INFORME DE HITO DE CONTROL
N° 299-2026-CG/MPROY-SCC

**PROYECTO “CREACIÓN (CONSTRUCCIÓN) DE LA VÍA EXPRESA
SANTA ROSA (RUTA PE-20I) EN LOS DISTRITOS DE CALLAO, LA
PERLA Y BELLAVISTA DE LA PROVINCIA CONSTITUCIONAL DEL
CALLAO”
(CUI 2473375)**

**HITO DE CONTROL N° 21:
“AVANCE DEL SERVICIO DE ASISTENCIA TÉCNICA Y DE LOS
COMPONENTES N° 01 Y 02 DEL PROYECTO VESR, AL MES DE
FEBRERO DE 2026”**

LIMA, 25 DE FEBRERO DE 2026

Imagen N° 8
Conteo Peatonal en Av. Morales Duarez – Av. Santa Rosa donde no se consideró las personas con movilidad reducida.

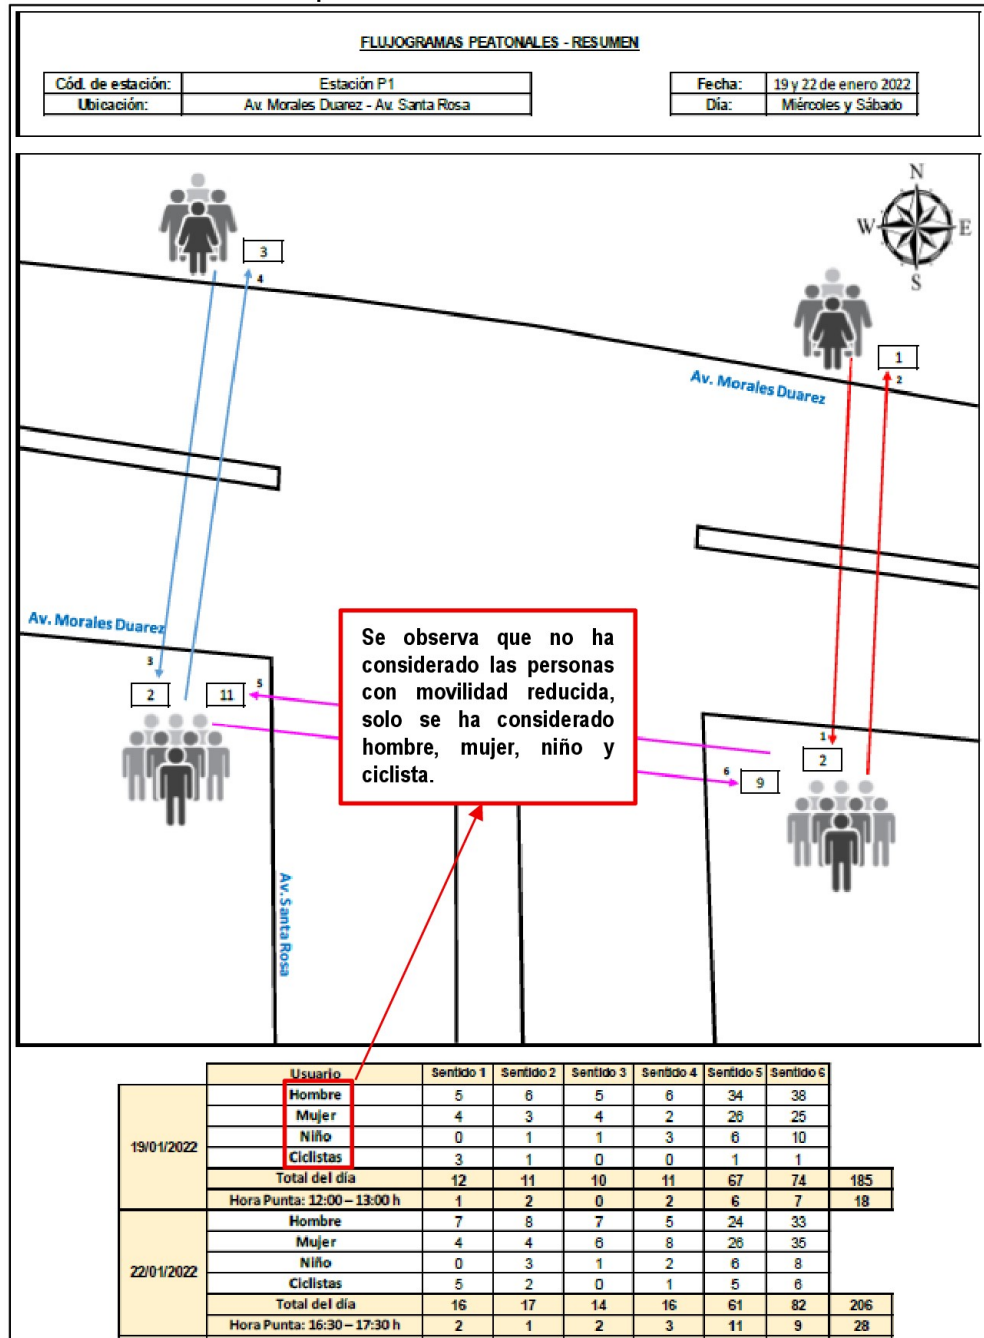
2. ESTUDIO DE TRÁFICO DEL EDI DEL COMPONENTE N°01 DE LA VÍA EXPRESA SANTA ROSA, NO CONSIDERÓ EL CONTEO DE PERSONAS CON MOVILIDAD REDUCIDA, SITUACIÓN QUE AFECTA EL DISEÑO Y DIMENSIONAMIENTO DEL PROYECTO, Y PODRÍA LIMITAR EL ACCESO AL PROYECTO DE ESTE GRUPO DE PERSONAS.	29
VI. DOCUMENTACIÓN VINCULADA AL HITO DE CONTROL	32
VII. INFORMACIÓN DEL REPORTE DE AVANCE ANTE SITUACIONES ADVERSAS	33
VIII. INFORMACIÓN DE LAS SITUACIONES ADVERSAS COMUNICADAS EN INFORMES DE HITO DE CONTROL ANTERIORES	33
IX. CONCLUSIONES	34
